改善箇所説明図

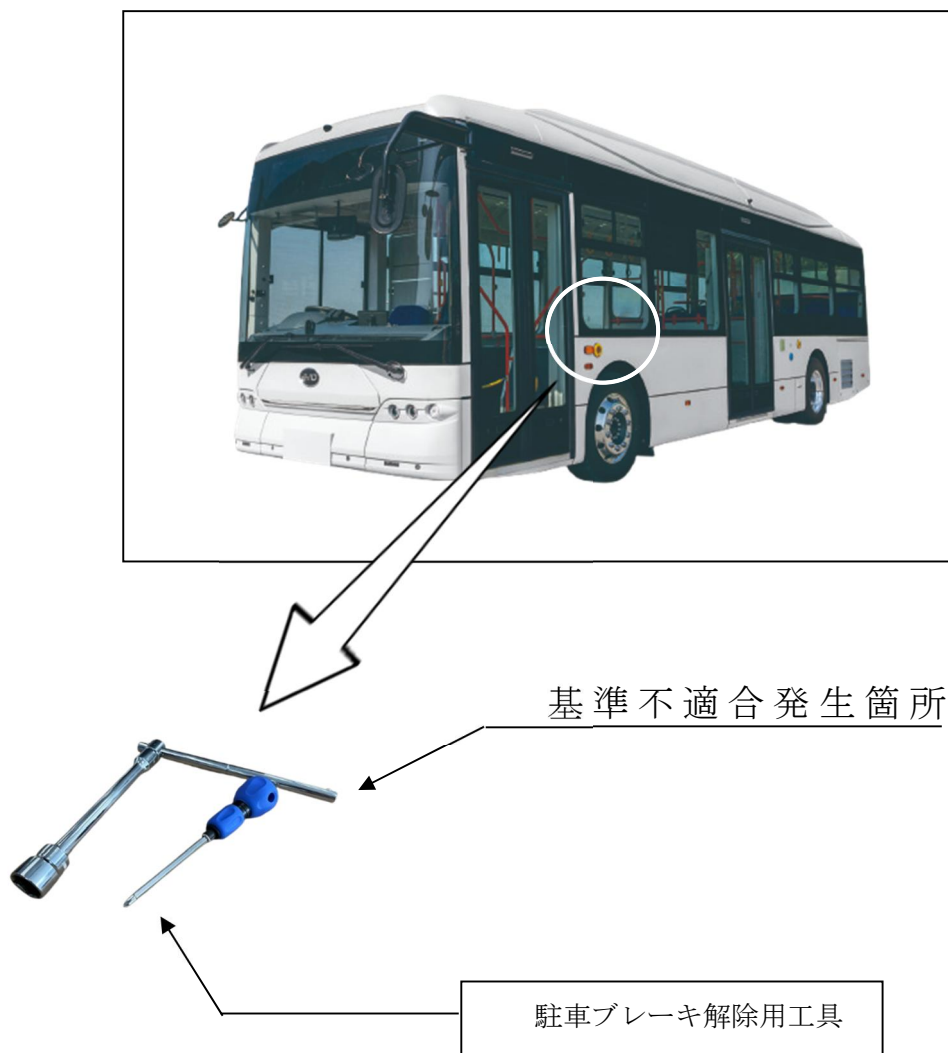
駐車ブレーキ解除用工具において、搭載指示が不適切なため、当該工具が搭載されていない。そのため、故障等により駐車ブレーキが作動したままの状態となった際、解除することができず、保安基準に適合しない。

全車両、駐車ブレーキ解除用工具を搭載する。

注 は、搭載する部品を示す。

識別：乗降扉近傍にあるコーションプレートに白色ペイントを塗布する。
